№. 855-0220

U2 形 5 t ホイス ブレーキ制御回路改良のお知らせ

走快停 Excellent U2 形 5t (200V 級)

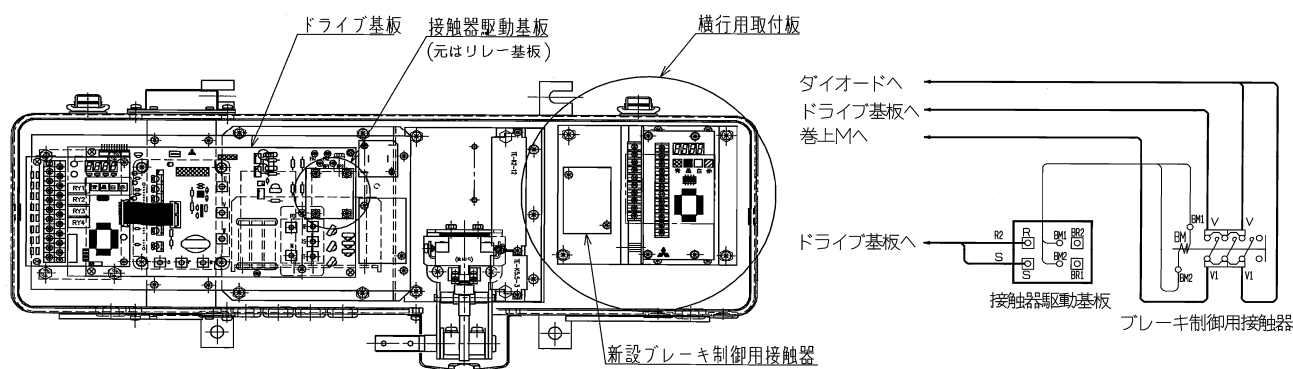
インテグレーション多用等により始動回数が定格 400 回/時を超える使用で、ドライブ基板上のブレーキ制御用リレー基板のリレーが 1 年以内で早期に寿命に達することがあるため、長寿命化をはかります。

巻上ブレーキ用制御基板をリレー基板から接触器駆動基板に変更し、ドライブ基板外の横行用取付板上にブレーキ制御用接触器を追加します。
